**AUTOSTRADA DELLA CISA A15
RACCORDO AUTOSTRADALE A15/A22
CORRIDOIO PLURIMODALE TIRRENO-BRENNERO
RACCORDO AUTOSTRADALE FRA L' AUTOSTRADA DELLA CISA-FONTEVIVO (PR)
E L' AUTOSTRADA DEL BRENNERO-NOGAROLE ROCCA (VR). I LOTTO.**

PROGETTO ESECUTIVO

**GENERALE
GENERALE
RELAZIONE DI ATTESTAZIONE DI RISPONDENZA AL
PROGETTO DEFINITIVO E ALLE RELATIVE PRESCRIZIONI
ALLEGATO 1- PRESCRIZIONI CIPE**

18/03/2014

Figura 1 – Immagine rappresentativa della Carta con localizzazione delle prescrizioni CIPE

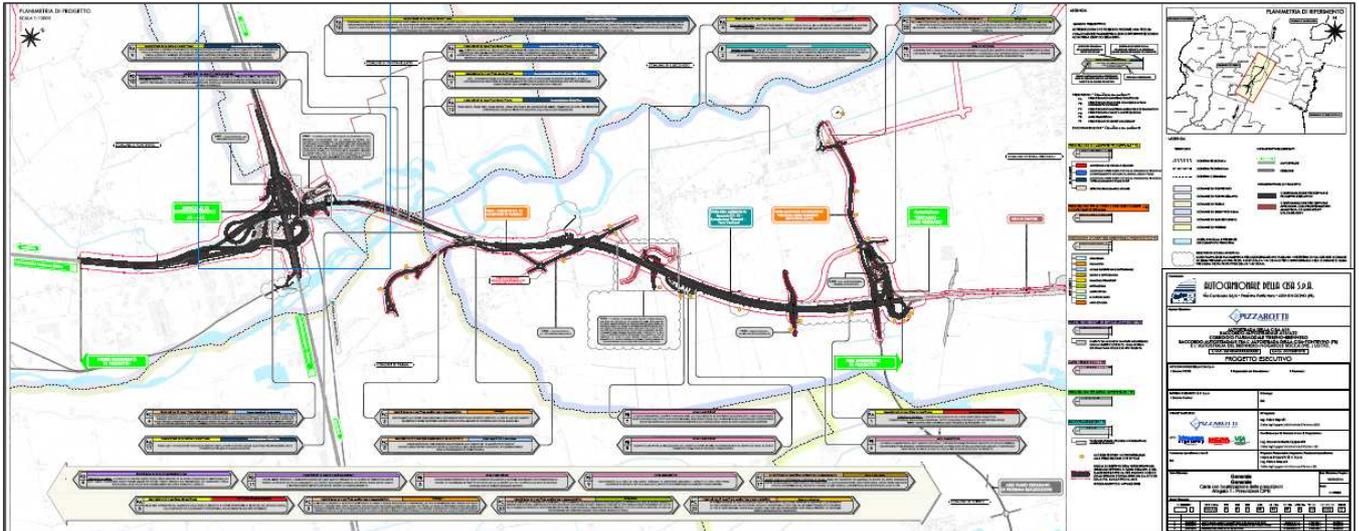
Al fine di dare evidenza del recepimento delle prescrizioni CIPE è stata redatta una tavola esplicativa riportante la sovrapposizione del tracciato relativo al Progetto Definitivo a base di gara con il tracciato del Progetto Esecutivo.

All'interno della tavola di progetto sono inserite e localizzate le prescrizioni di cui alla delibera CIPE precedentemente citate.
